**OGGETTO:** [ID VIP 9154] - Parco agrivoltaico "Marangiosa" di potenza elettrica complessiva pari a 61,954 MWp e delle relative opere di connessione alla rete elettrica, da realizzare nel Comune di Francavilla Fontana (BR).

Istanza per il rilascio del Provvedimento di VIA statale ex art. 23 del D.lgs. n. 152/2006 e ss.mm.ii.

Relazione tecnica a supporto dell'istruttoria sul progetto  
**ID\_VIP 9154**

**Parere Arpa Puglia**

Fig. 1 - contornata in celeste l'area d'impianto dichiarata, rispetto ai beni sottoposti a tutela (PPTR)

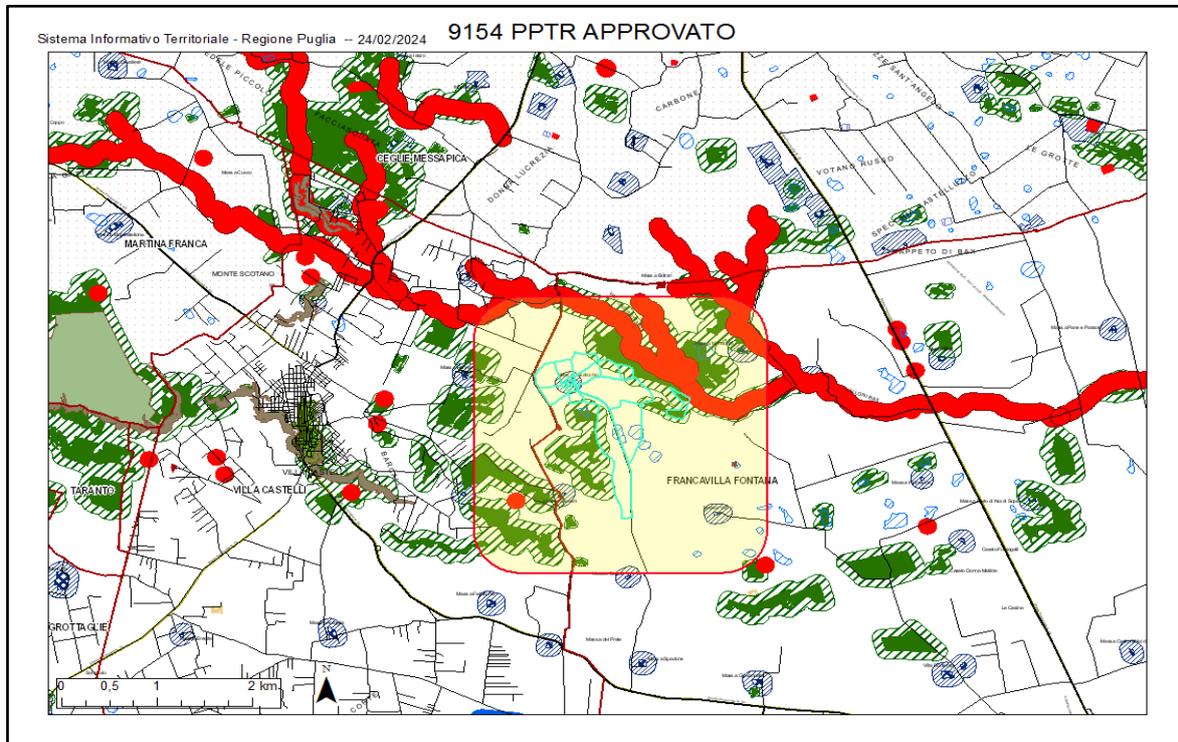
- **non ricade nella fascia di rispetto dei beni sottoposti a tutela** (500 metri per gli impianti fotovoltaici, **lett. c-quater**): si fa riferimento alle dichiarazioni del progettista sopra riportate circa la presenza di aree vincolate, confermate dall'elaborato grafico di fig. 1.

Fig. 2 - Ubicazione dell'impianto rispetto alle aree nn idonee ex RR 24/2010

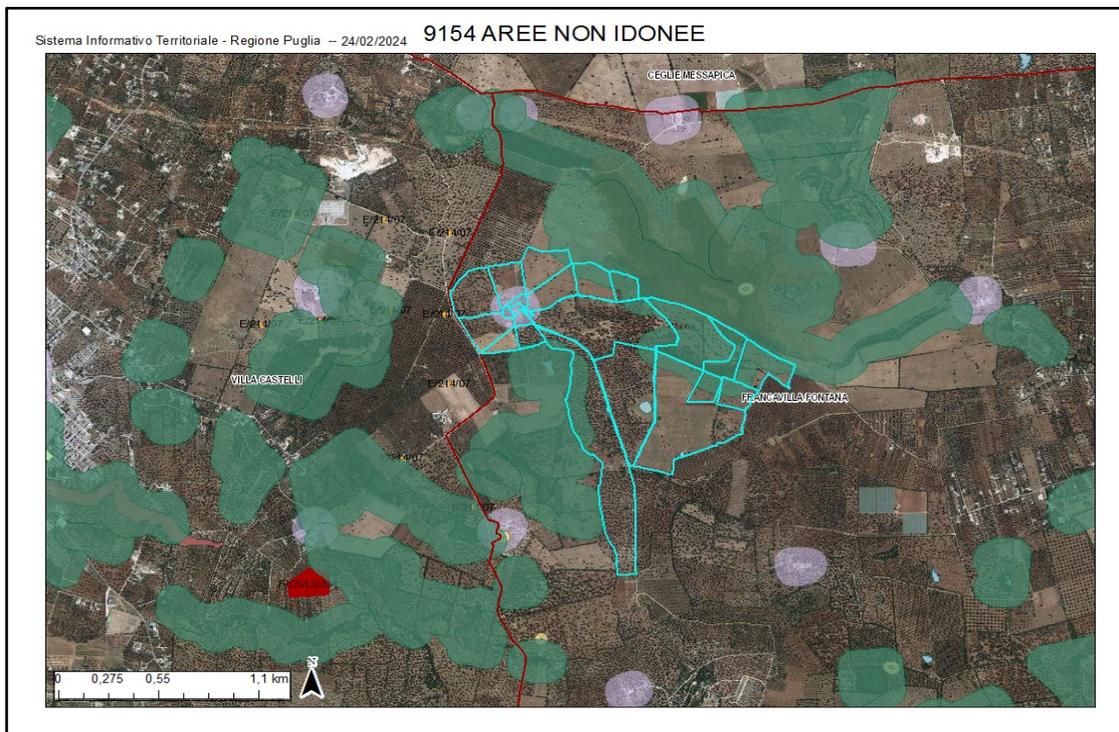
Come osservabile nella successiva fig. 2, **il sito proposto** (inteso come l'insieme delle particelle dichiarate al Mase) **ricade parzialmente tra le aree indicate come non idonee** ai sensi del regolamento regionale n. 24 del 2010. L'interferenza riguarda: doline, boschi con relativa area di rispetto, corsi d'acqua, altri beni culturali.

Tuttavia, **l'impianto** (inteso come area occupata dai pannelli fotovoltaici, dalle cabine elettriche etc.) **verrebbe collocato al di fuori delle aree non idonee**. Si veda in proposito la fig. 3 tratta dagli elaborati progettuali che illustrano tale scelta.

Fig. 6: Layout impianto e cavidotto con interferenza corsi d'acqua

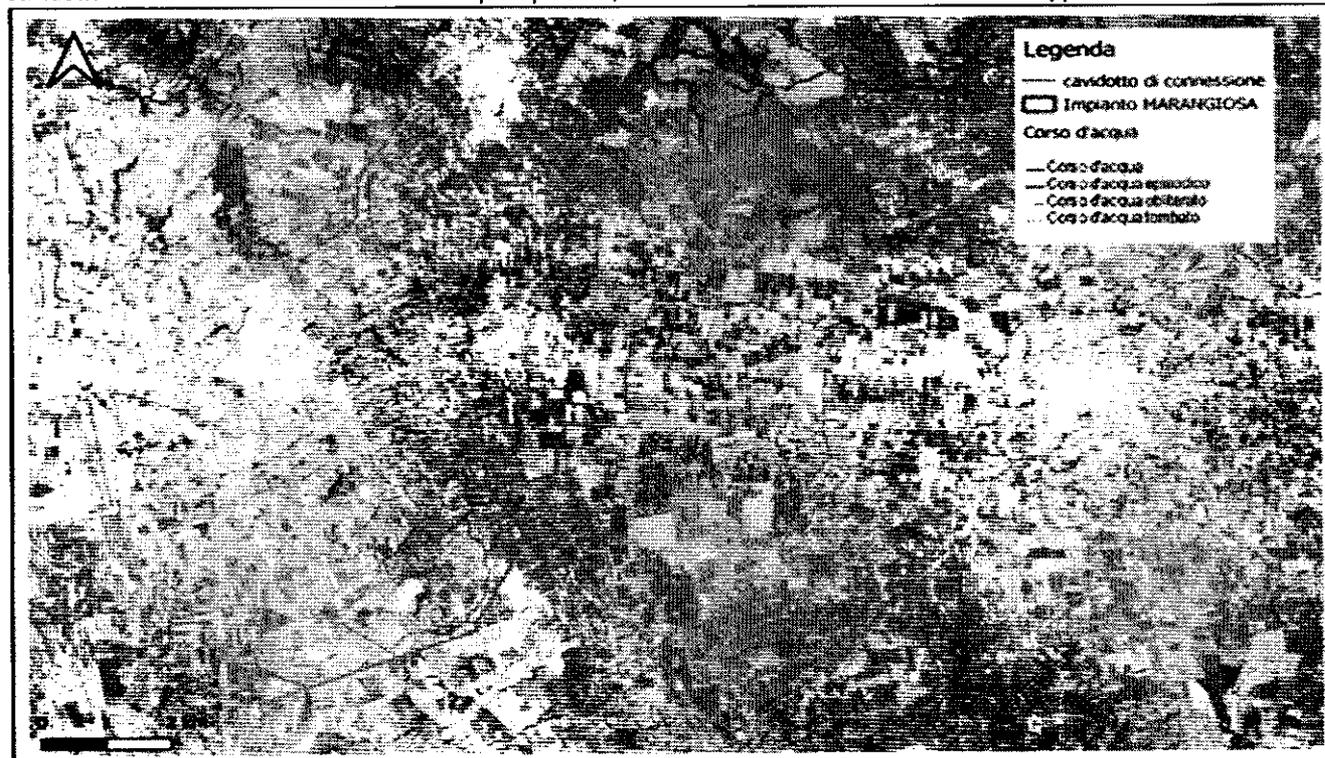
6) a pag.29 dello SIA il proponente ha dichiarato quanto segue: "Dallo studio della carta Idrogeomorfologica del PPTR, della carta Idrogeomorfologica individuata dalla ADB e dallo studio della CTR regionale, risulta l'interferenza del cavidotto di connessione con vari corsi d'acqua episodici, classificati nella CTR come fiumi non rappresentabili.

**Il proponente non ha sufficientemente relazionato in merito alla criticità ambientale sopra rappresentata**
